Svendborg
Kommune

Sagsid.: 23/5094

Afgørelse om kystbeskyttelse (skråningsbeskyttelse) ud for driftsbygningen på matr.nr. 25 Bjerreby By, Bjerreby, beliggende Vemmenæsvej 10 (5700) samt afgørelse om at projektet ikke er VVM-pligtigt.

Foto fra ansøger: Eksisterende stensætning ud til kysten, som søges lovliggjort, matr.nr. 25 Bjerreby By, Bjerreby.

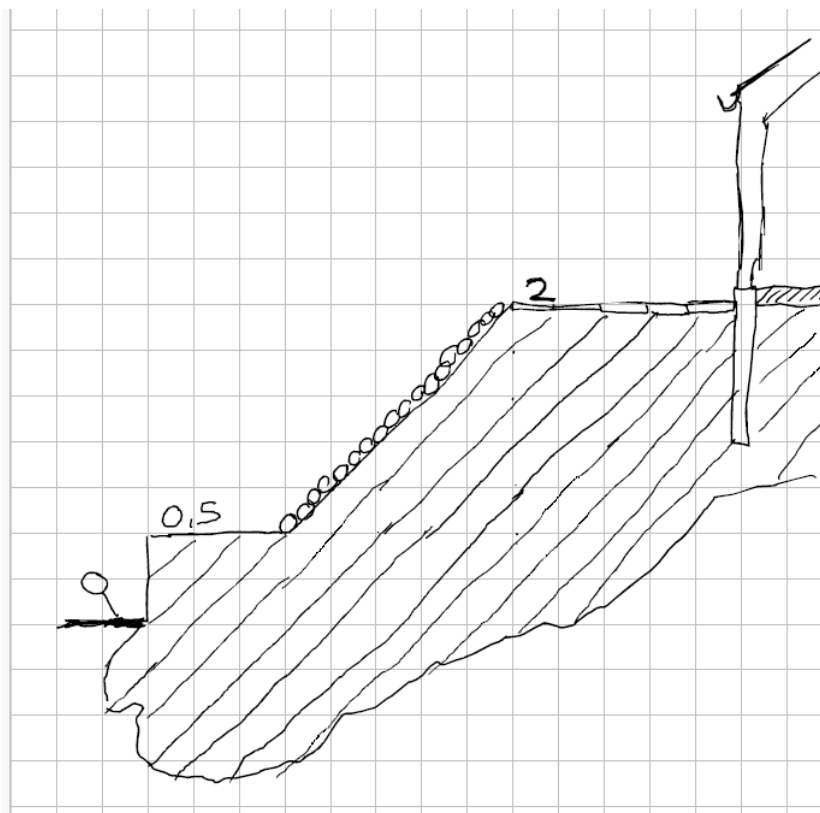
i små sten (størrelse 20 cm) på en fiberdug, i hældning ca. 1:1,5. Af foto fremgår det, at skråningsbeskyttelsen er sluttet af ind mod terrassen af en mur i lecablokke. Det fremgår ikke tydeligt af ansøgningen om muren af lecablokke er en del af det gamle fundament eller en del af skråningsbeskyttelsen.

Kystdirektoratet vurderer, at en løsning i form af et jorddige med lerkappe, et tyndt muldlag og digegræs ville være mindst lige så holdbart som skråningsbeskyttelsen i sten i størrelse 20cm – og at dette i forhold til de andre hensyn i kystbeskyttelsesloven ville passe mere naturligt ind i kystlandskabet.

1. Anlægget skal opbygges og vedligeholdes i den størrelse og kote, som det fremgår af ansøgningen. Det vil sige: 2,5*15 meter, hældning på 45°, med topkote i 2,1 m, DVR 90. Oven på stenene skal skråningen beklædes med jord og tilplantes med hjemmehørende græsser og urter, så skråningen falder naturligt ind i omgivelserne. Denne ændring af de eksisterende forhold skal være udført, **senest 1 år** fra denne tilladelses datering.
2. Anlægget må ikke ændres, udvides eller suppleres uden forudgående tilladelse fra kommunen.
3. Tilladelsen er tidsbegrænset til 10 år fra dags dato, hvorefter anlægget skal revurderes, for at sikre at anlægget fremover passer til forholdene.
4. Anlæggets ejer forpligter sig til at vedligeholde anlægget i god og forsvarlig tilstand. Det vil sige at hvis jord og sten eroderes væk fra skråningen, skal det erstattes og

Snittegninger med mål fra ansøgning. Under stenene på skråningen, er en fiberdug indbygget. Der er stillet vilkår i tilladelsen til at skråningen skal beklædes med jord og tilplan-tes med hjemmehørende græsser og urter.
